Cadangan Pembinaan Projek Balai Bomba Dan Penyelamat Beaufort, Sabah.

PERUBAHAN REKABENTUK NO.7

BORANG PINDAAN REKABENTUK

LAMPIRAN 4
BEFORE

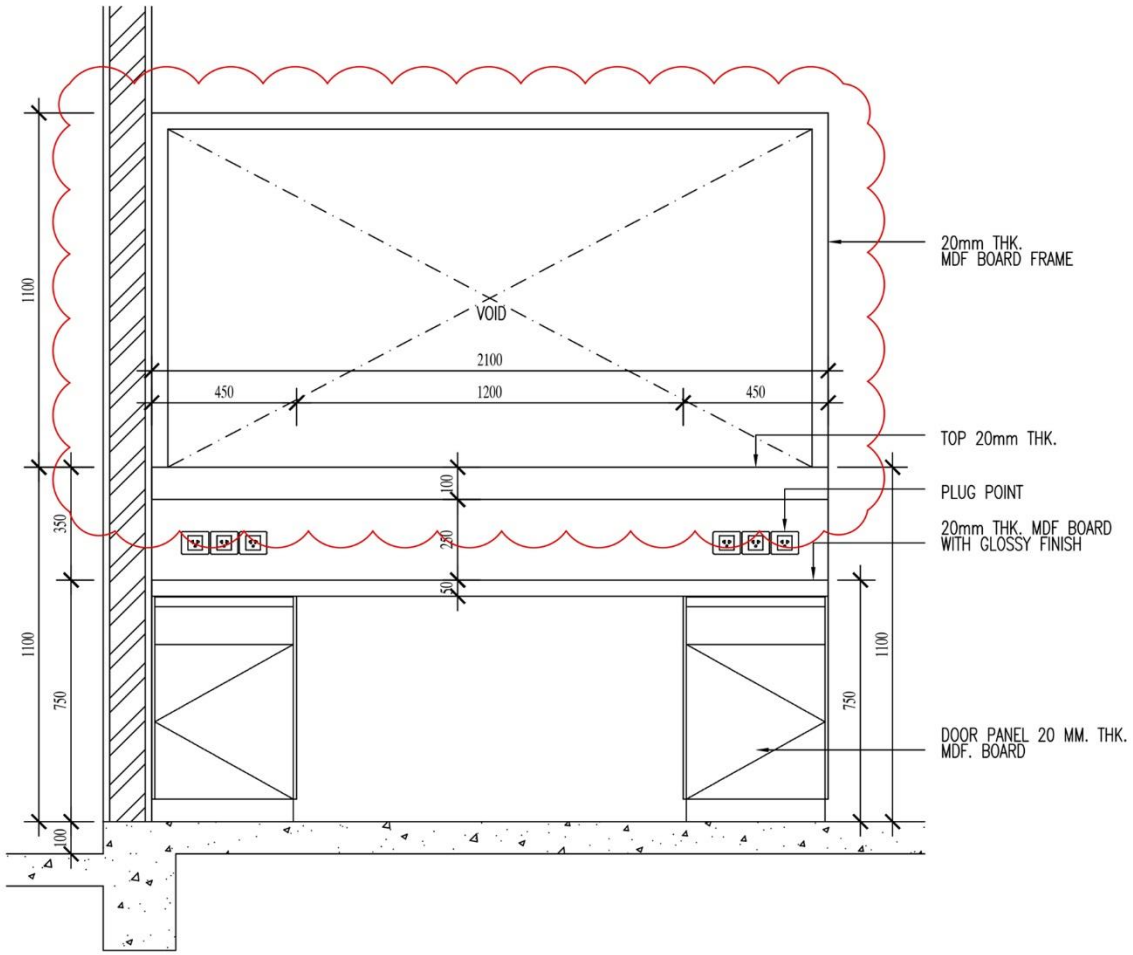
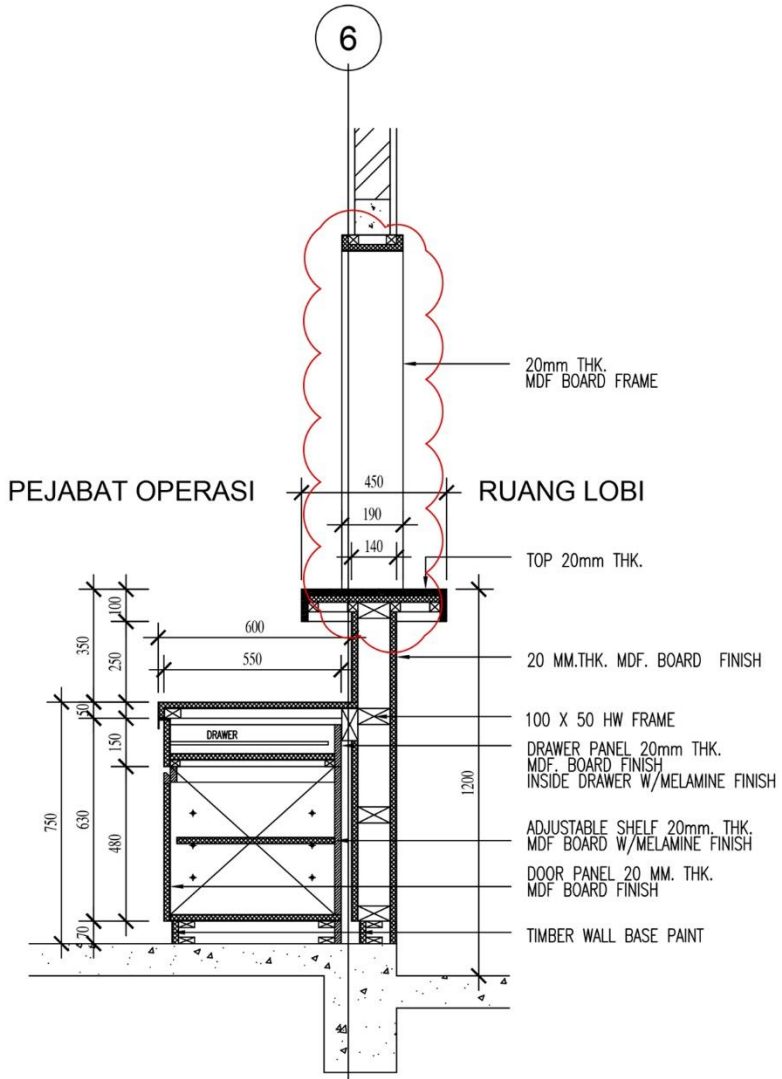
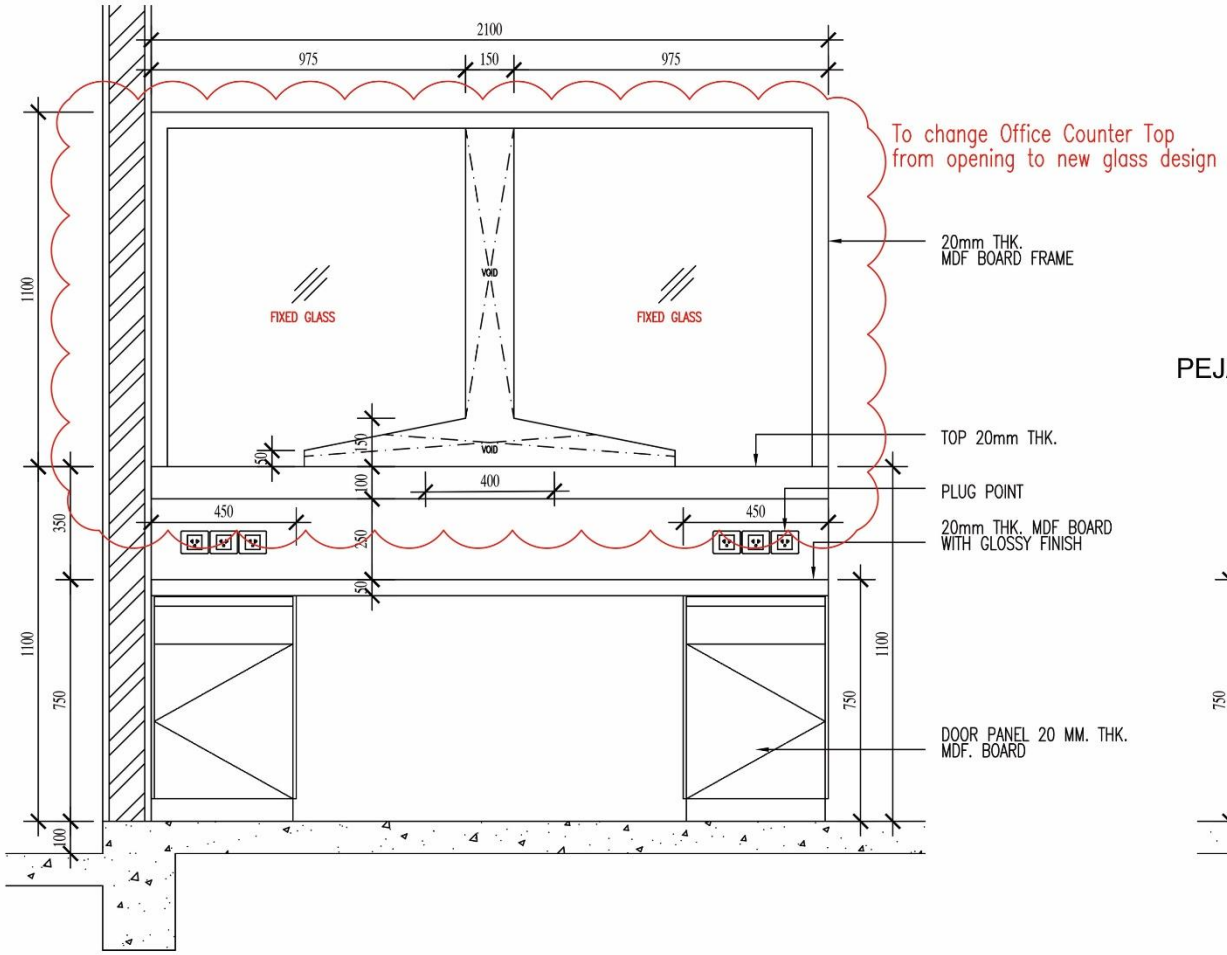
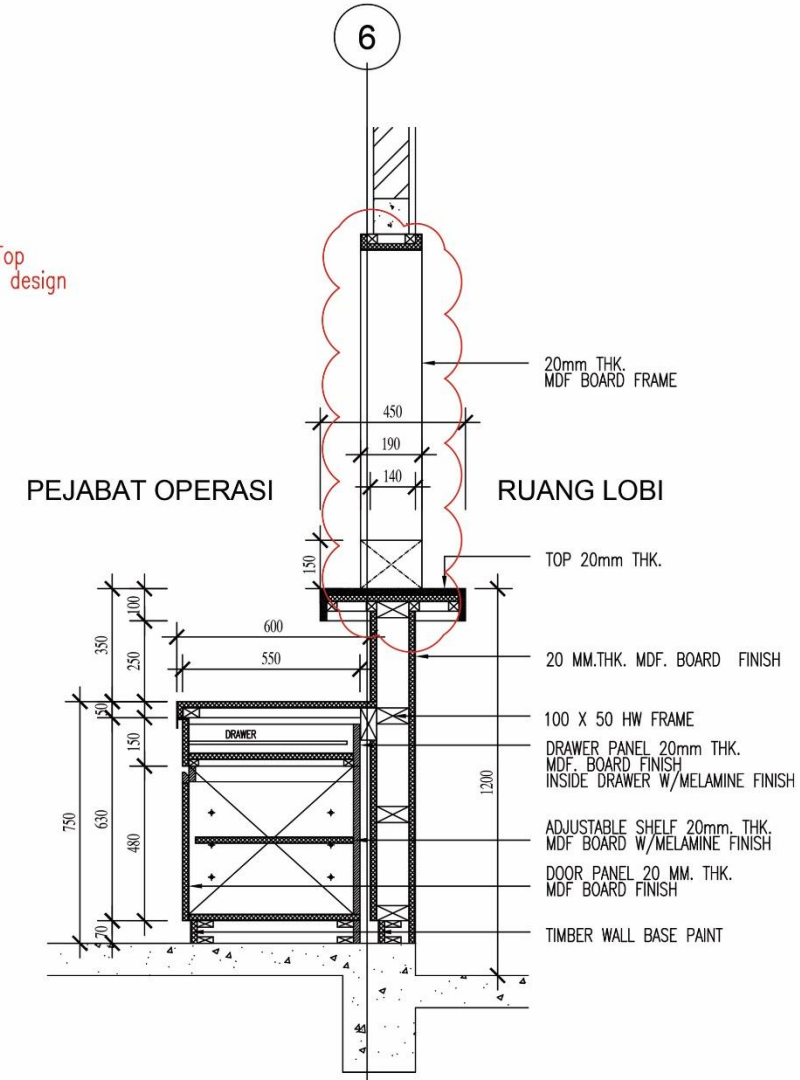
Counter Top Glass di Kaunter Pejabat Operasi.
Daripada hanya bukaan diubah kepada tambahan *Glass.*

Bagi meningkatkan ciri keselamatan dan praktikaliti yang lebih baik untuk urusan di Kaunter.

LAMPIRAN 5
BEFORE

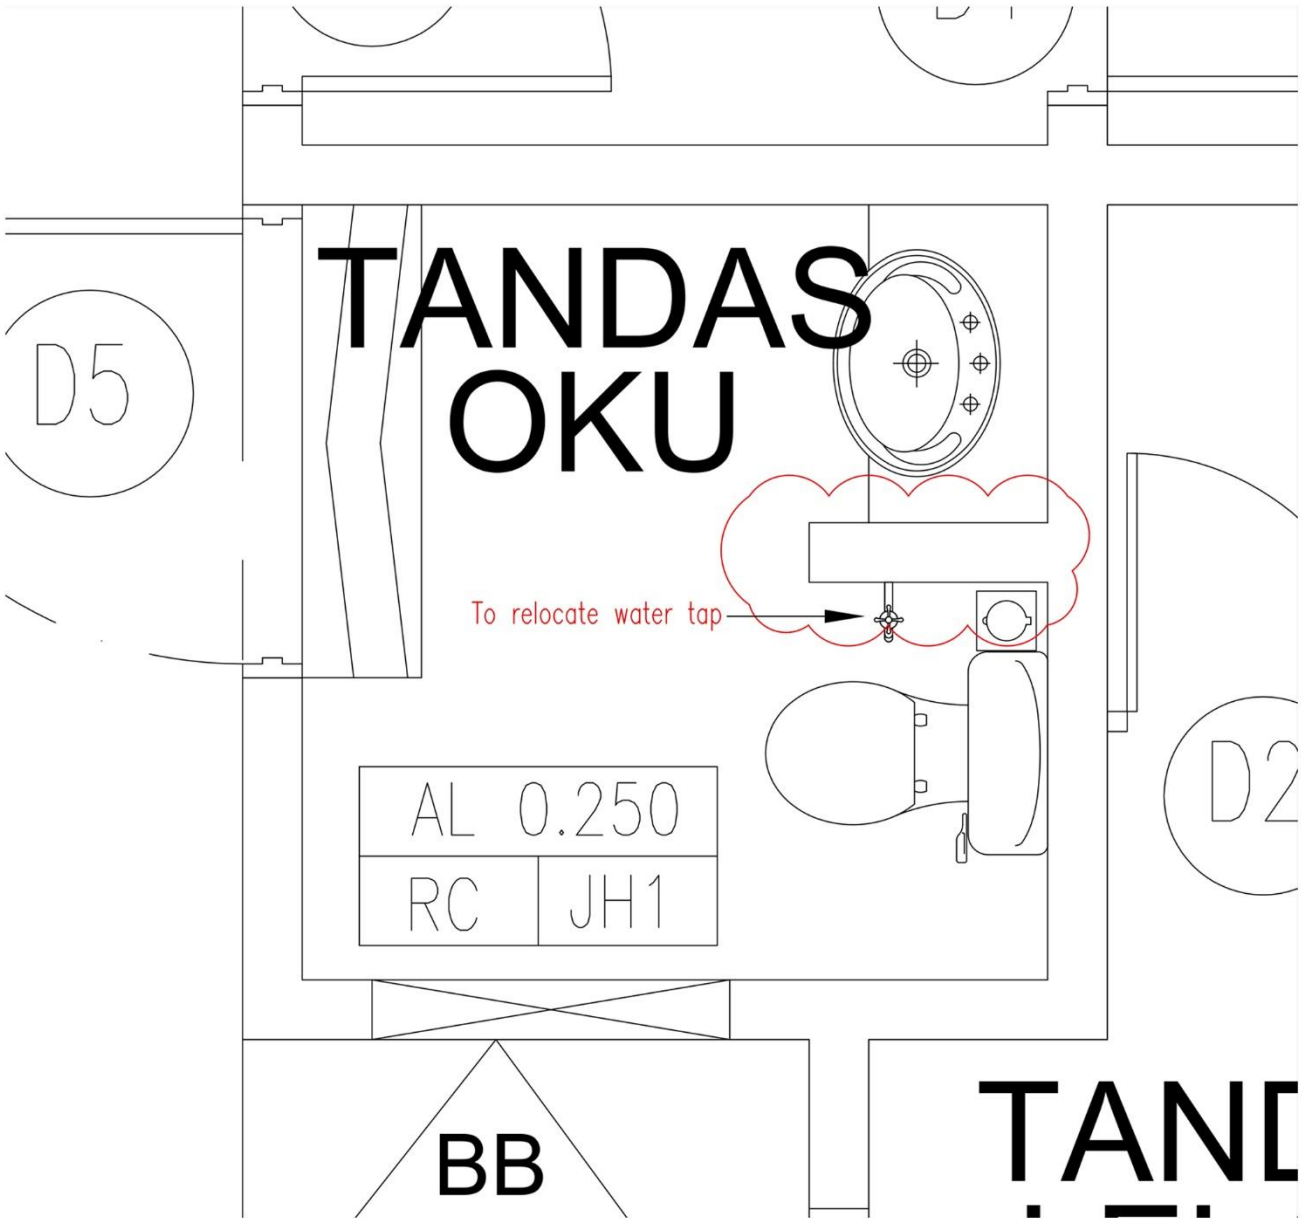
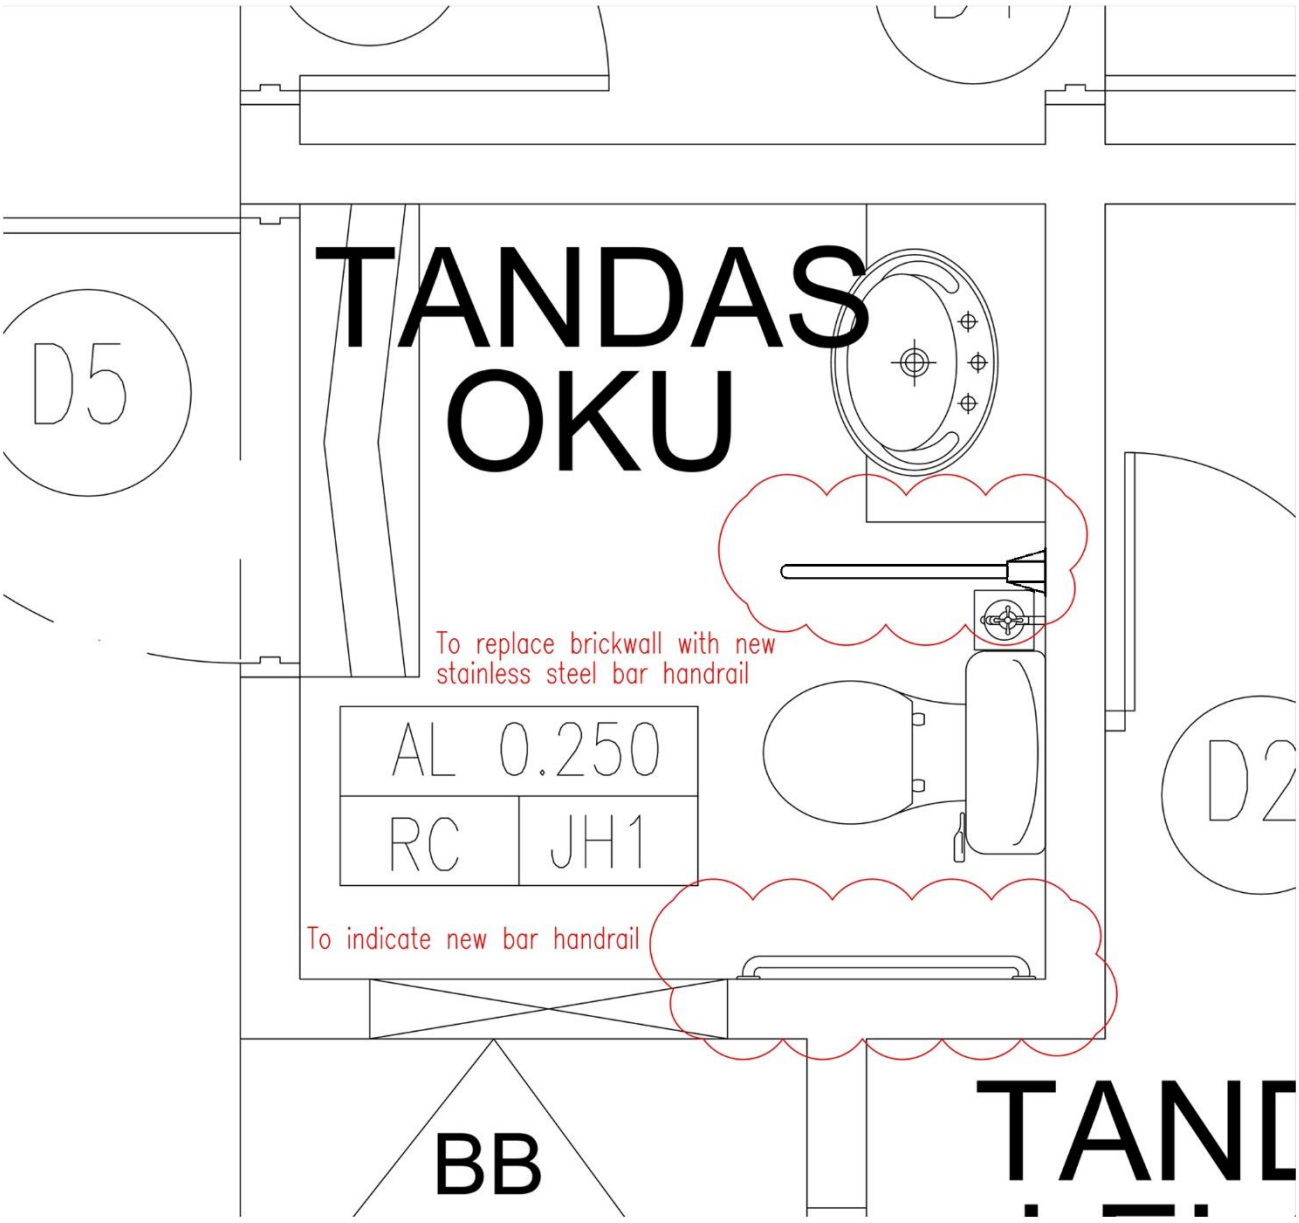
Tandas OKU.
Dinding (*brickwall*) antara *basin* dan *WC* diganti kepada *Stainless Steel Bar Handrail,* tambahan *SS Handrail* sokongan dan perubahan kedudukan *Water Tap*.

Bagi meningkatkan tahap keselamatan dan kekukuhan tempat berpaut serta mesra OKU.

LAMPIRAN 6

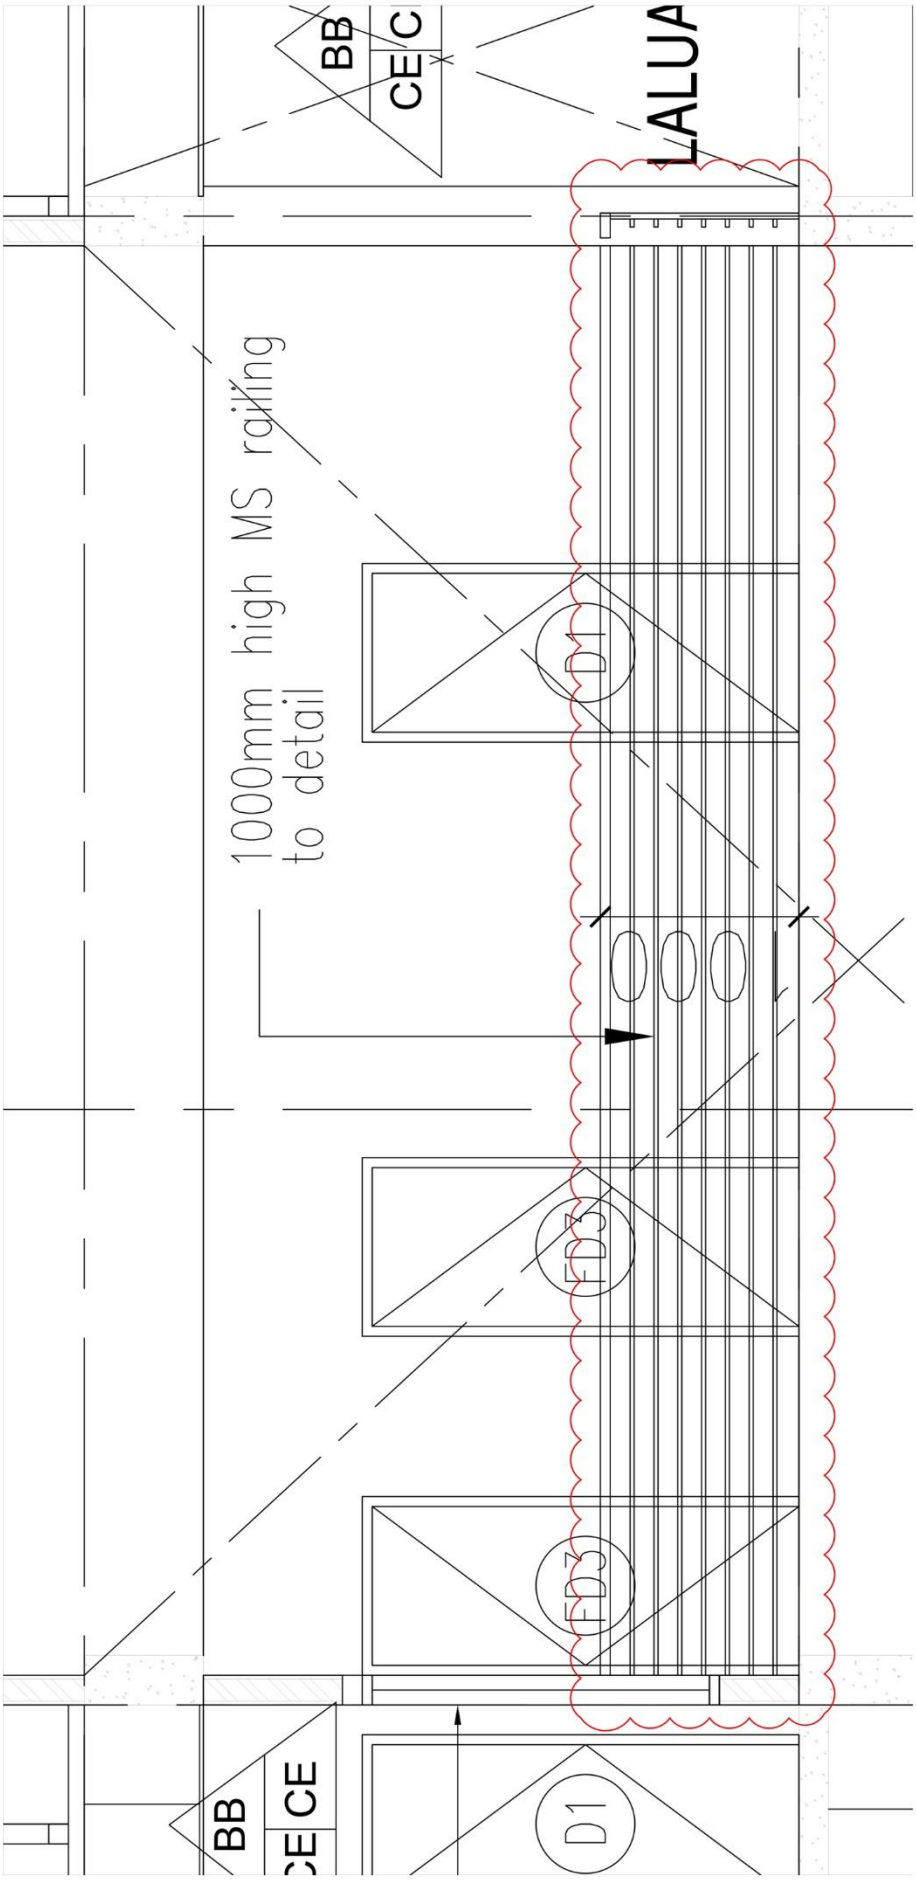
MS Railing di ruang Laluan Aras 1.
Ditukar elemen rekabentuk daripada *horizontal MS Railing* kepada *Stainless Steel Wire Mesh*.

Bagi meningkatkan ciri-ciri keselamatan dan mengurangkan risiko bahaya kepada para petugas.
